Referencia: CONTRATO DE OBRA No 2166 del 01 DE JULIO 2025, cuyo Objeto es: ADECUACION Y MEJORAMIENTO DEL URBANISMO DEL PARQUE CENTENARIO EN LA CIUDAD DE IBAGUE.

Asunto: Solicitud de Prorroga en Plazo.

Asunto: REQUERIMIENTO DE AJUSTES TÉCNICOS AL INFORME ESTRUCTURAL – CALLE 10.

Asunto: Diseño Estructural (Sección Puente Calle 10).

OPCION 1

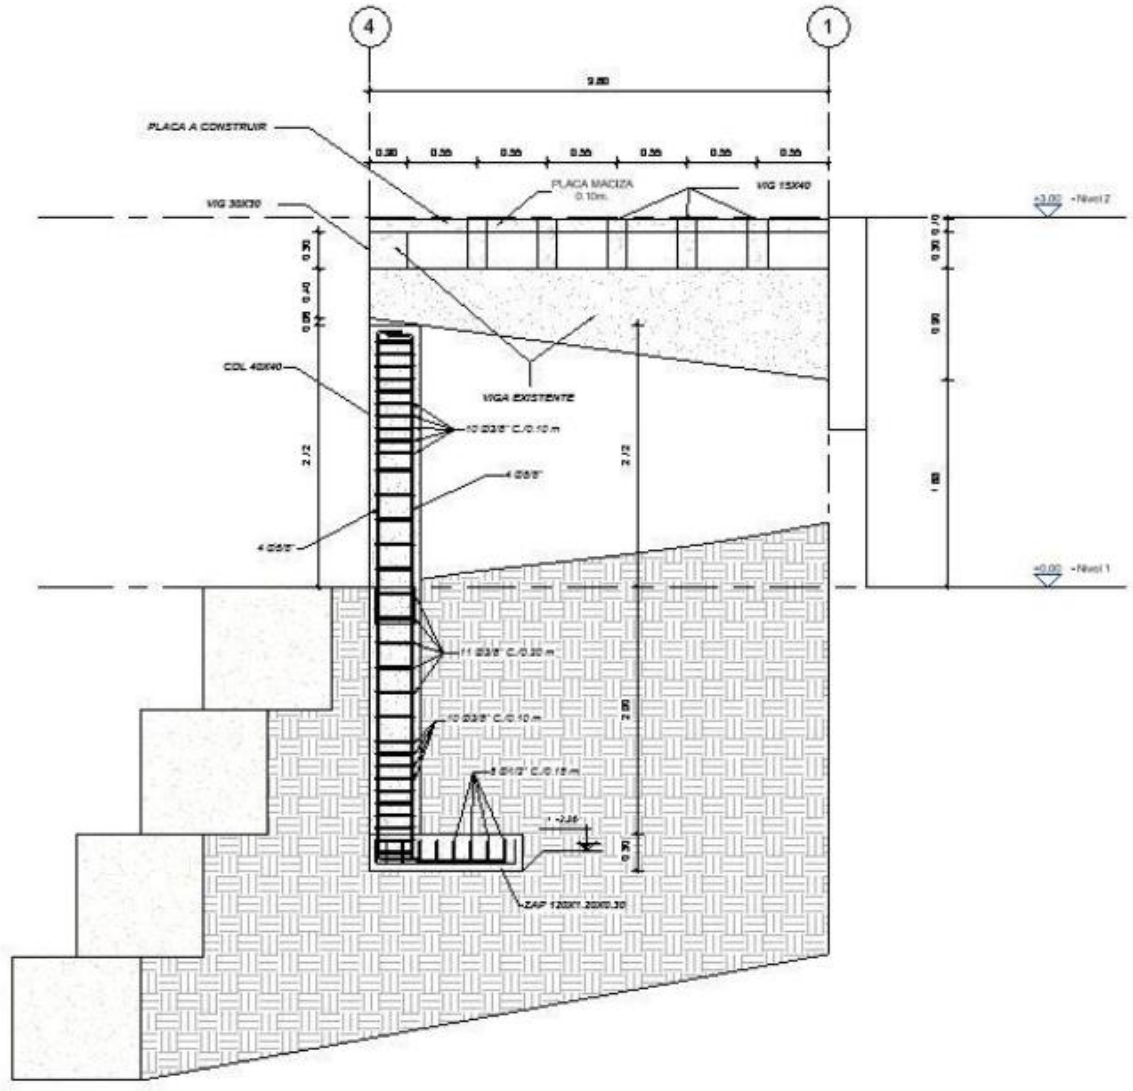
El documento describe la patología de las ménsulas y viguetas, pero no presenta memoria de cálculo estructural que justifique las propuestas de reforzamiento.

Se mencionan dos "opciones de mejoramiento de soporte", pero no se detallan planos, esquemas constructivos ni especificaciones técnicas.

Se indican **dos opciones de intervención**, pero no se describen ni se comparan en términos de viabilidad, durabilidad y seguridad.

No queda claro si las opciones implican:

- Reparación localizada con mortero de reparación estructural,
- Refuerzo con acero adicional,
- Sustitución de placa completa,
- Reposición total de las viguetas.

Solo se observa la adición de un elemento tipo muro de contención en voladizo que hace las veces de puntal para evitar que continue la deflexión (en caso de existir, no se evidencia en el informe) en el extremo del andén.

Se valida el enfoque de reforzamiento propuesto (pórticos bajo placa y muros con zapata en ménsulas críticas, más reposiciones locales) siempre que el asesor estructural del del contratista allegue y obtenga visto bueno de los siguientes entregables, previos a la ejecución o al avance de frentes que dependan de cada diseño:

1. Memoria de cálculo estructural.
2. Memorial de responsabilidad.
3. Planos y detalles con secuencia de intervención.

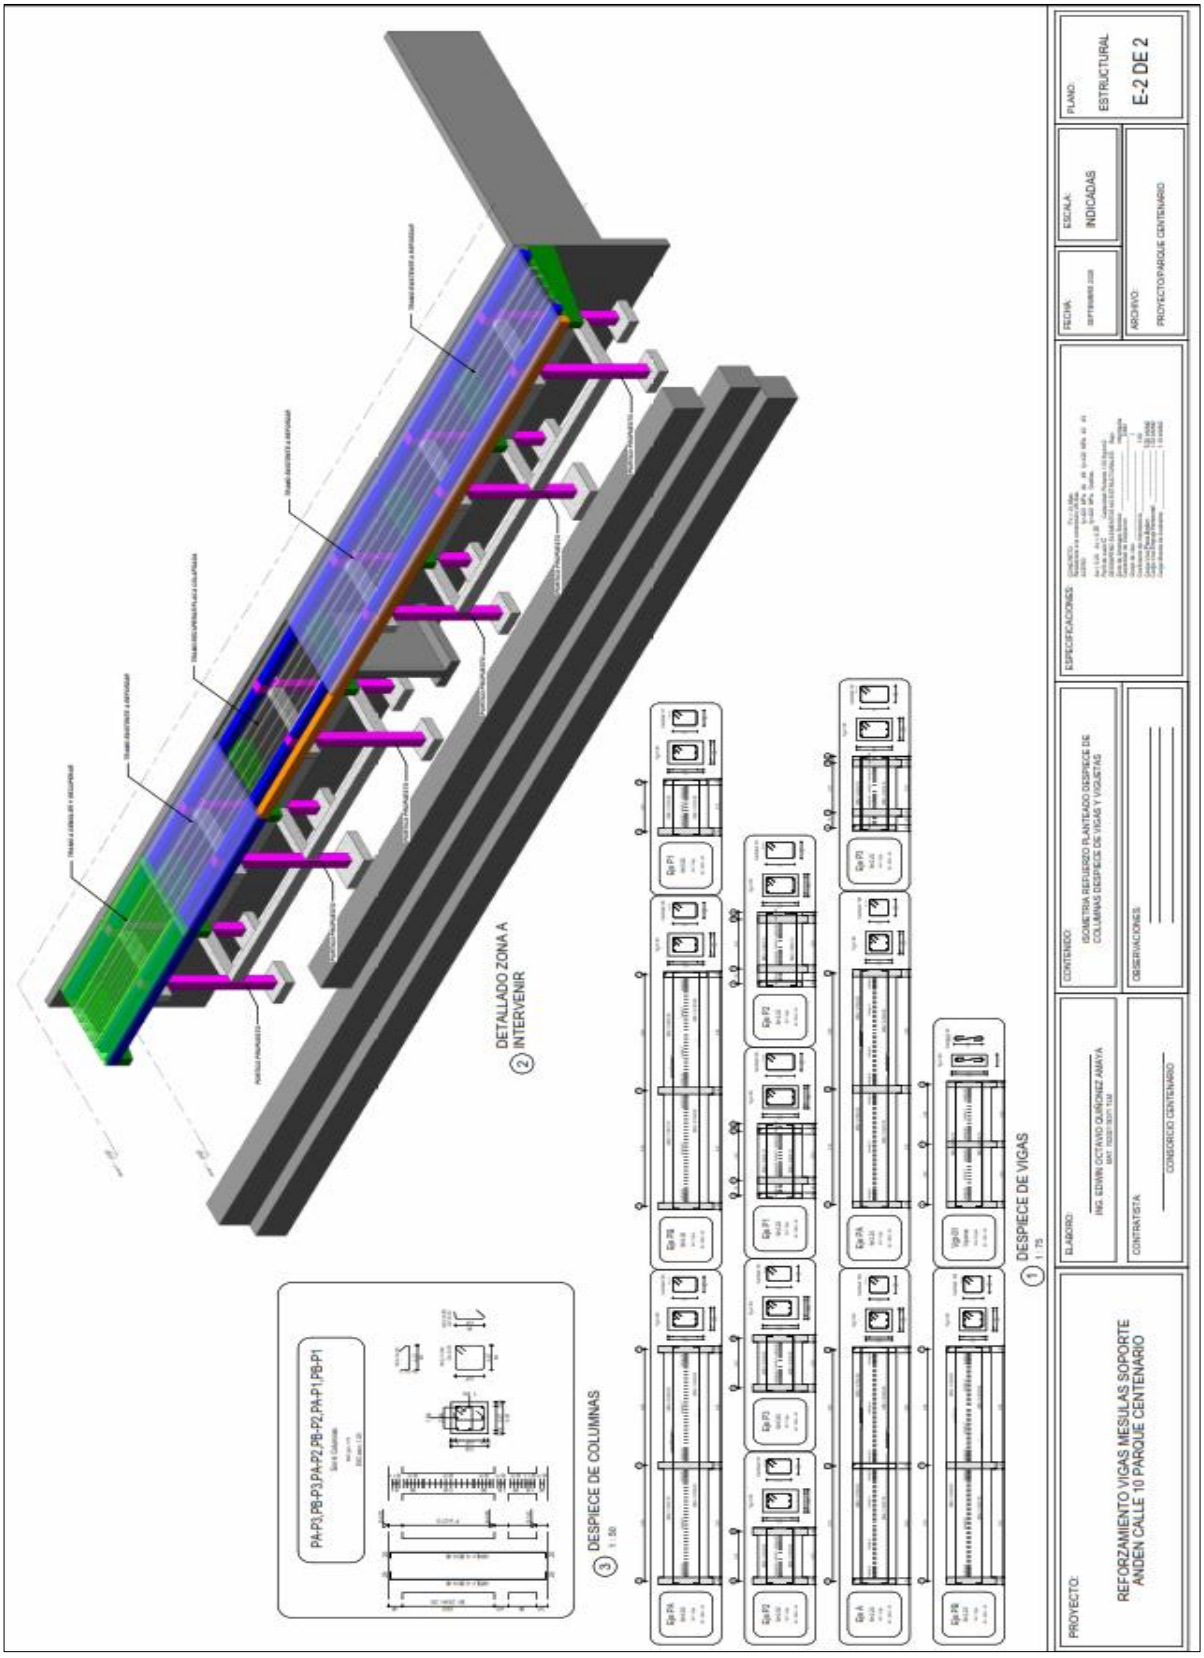
En conjunto, las soluciones son técnicamente coherentes con el cuadro patológico (corrosión generalizada, pérdidas de refuerzo, fisuración y colapsos locales).

Se consideran viables, condicionadas a completar verificación, detalles y soporte documental conforme a norma.

La interventoría queda atenta a recibir memorias, planos actualizados con faseo, y memoriales de responsabilidad para consolidar la autorización técnica de inicio de actividades.
